RESUMEN DE DEFICIENCIAS OBSERVADAS POR EL COMITÉ LOCAL DE SÍ SE PUEDE RESPECTO DE LOS EQUIPAMIENTOS RESULTANTES DE LA EJECUCIÓN DE LAS OBRAS DEL ENCAUZAMIENTO DEL BARRANCO DE VALLE GRAN REY

Visita realizada el 18 de febrero de 2016

Autoría del presente informe: Comité local de Sí se puede en Valle Gran Rey

IMAGEN 1: En la zona de La Pista las obras están inacabadas, suelo de grava y tierras.

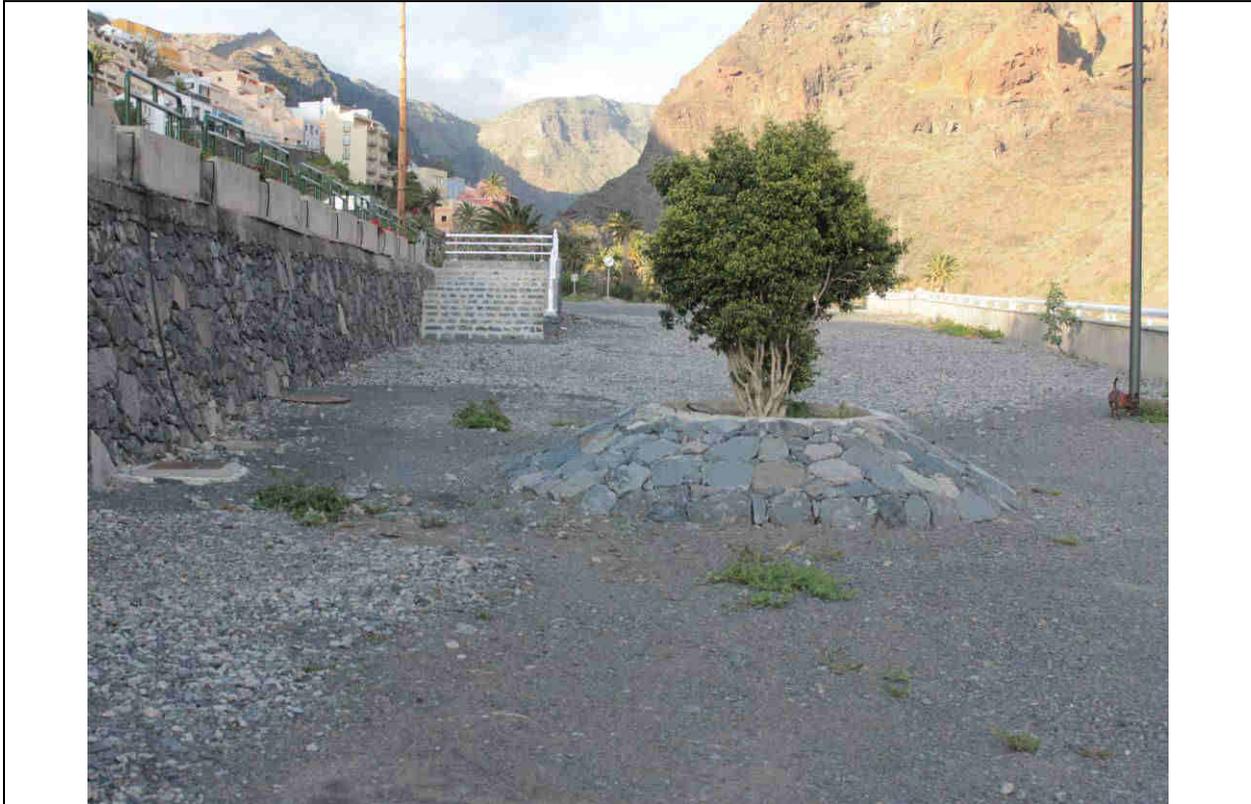
- Las obras parecen inacabadas en la zona de La Pista: no hay urbanización en esta parte, y actualmente el suelo es de grava y tierra, a pesar de tener una jardinera en la mitad y un potente foco, además de unas escaleras que intentan comunicar esta zona con el arcén de la carretera general sin que se cumplan requisitos de seguridad vial para transeúntes ni de accesibilidad para personas con movilidad reducida. Otro aspecto negativo del estado de esta zona inacabada es que la tierra de esta zona, con las lluvias, termina depositándose en la zona urbanizada y provocando suciedad y deterioro.

IMAGEN 3: En las jardineras hay evidencias de pérdida de suelo y de un mantenimiento poco adecuado, además de que la elección de las especies podría haber sido muy mejorable.

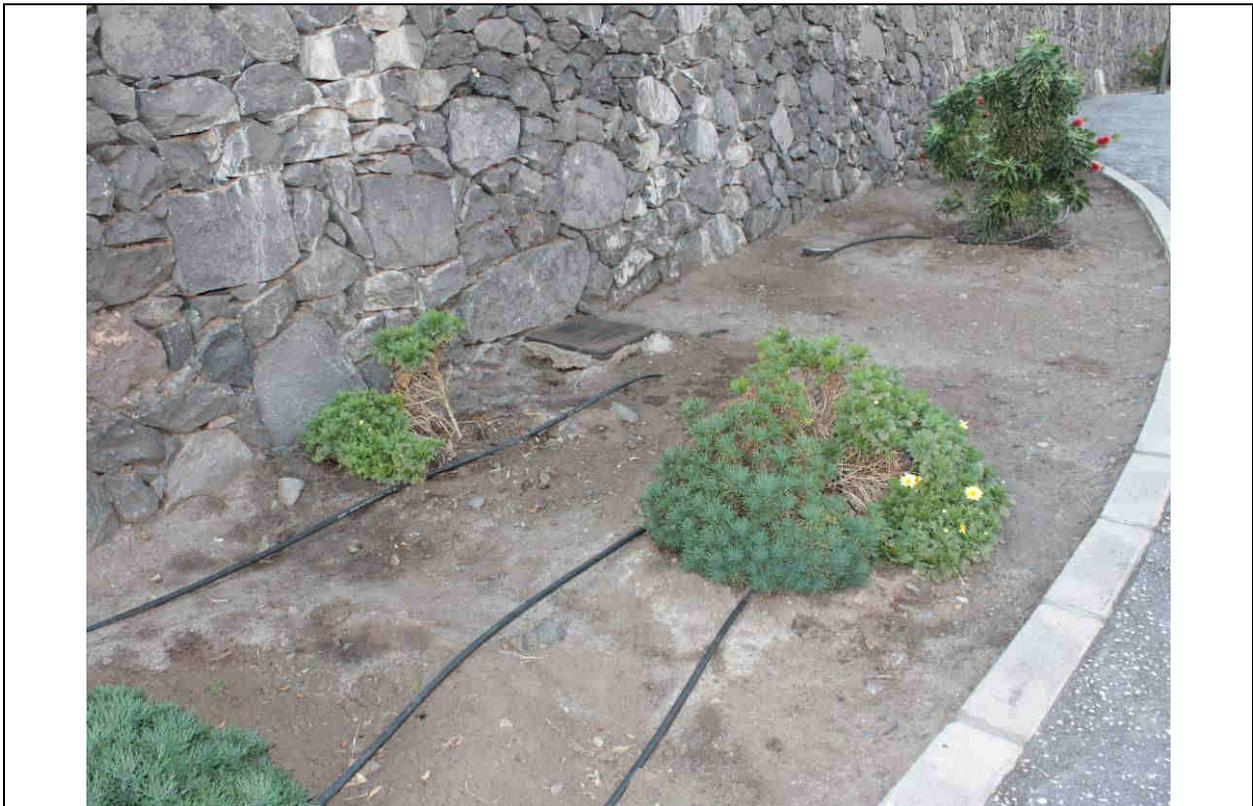
- Las jardineras no tienen desagües y ya se detectan importantes procesos de pérdida de suelo (nivel y sustrato inadecuado). Además se observa un mantenimiento muy mejorable de las plantas, cuya elección tampoco se entiende bajo unos mínimos criterios estéticos y ornamentales, por no entrar en cuestiones ambientales y ecológicas (especies de zonas de medianías en zona baja, plantas autóctonas con plantas potencialmente invasoras, plantas que pueden provocar hibridación con especies endémicas).

IMAGEN 4: Se empiezan a evidenciar daños en el suelo de la instalación lo que indica una muy baja calidad del material usado (asfalto). Además, el acabado de los elementos de hormigón es muy deficiente, lo que hace que la obra pierda calidad estética.

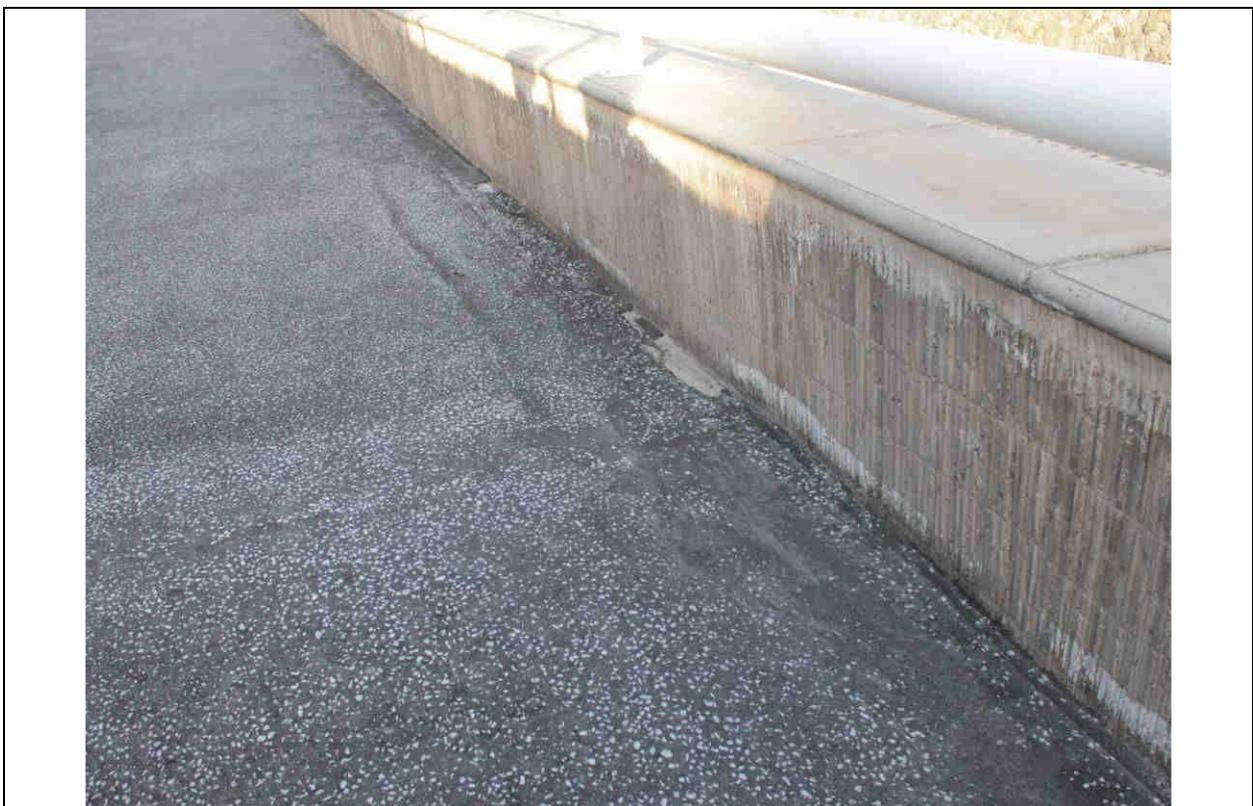
- Se empiezan a evidenciar daños en el suelo de la instalación lo que indica una muy baja calidad del material usado (asfalto).
- El acabado de los elementos de hormigón es muy deficiente, lo que hace que la obra pierda calidad estética.

IMAGEN 6: La deficiencia más grave en cuanto a seguridad es la ausencia de escaleras o cualquier otro elemento que permita el acceso al cauce en caso de caídas o accidentes.

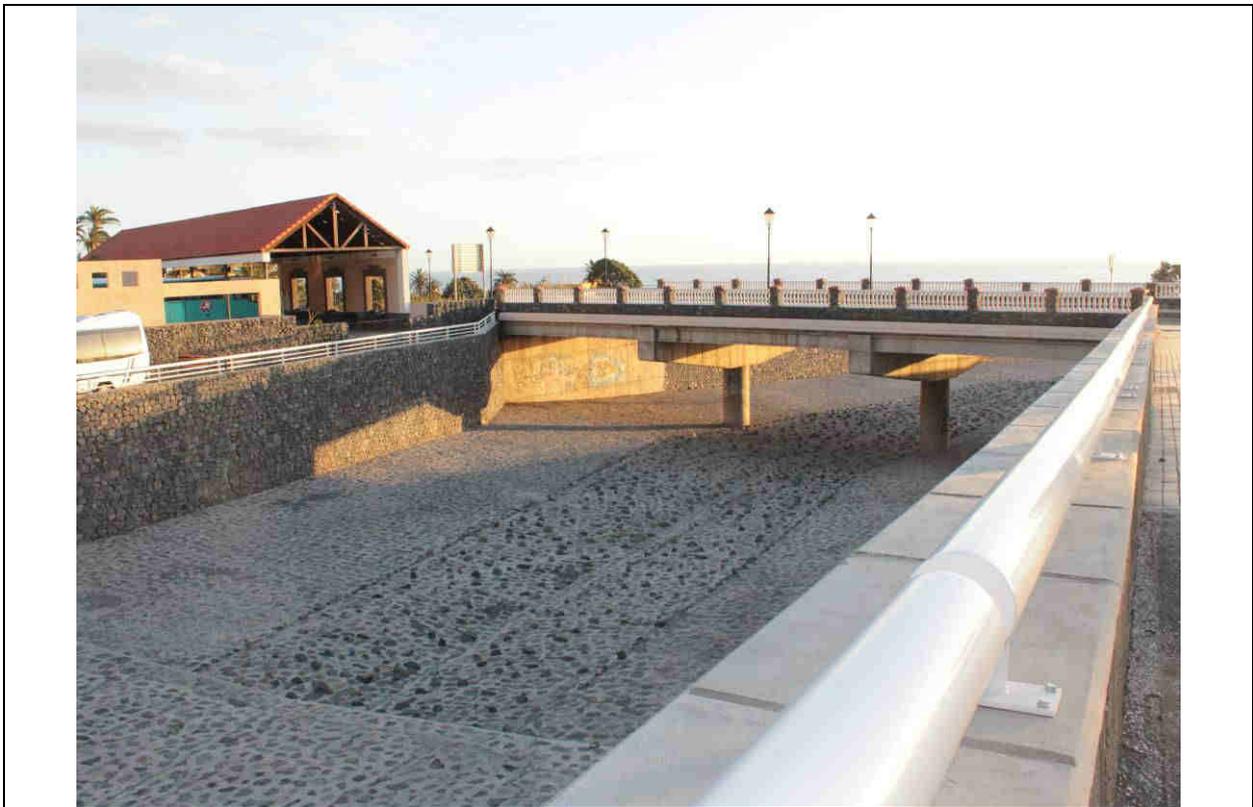
- Es evidente y no sólo en esta zona sino en toda la infraestructura que faltan escaleras de socorro para entrar al barranco en caso de accidentes u otros sucesos.
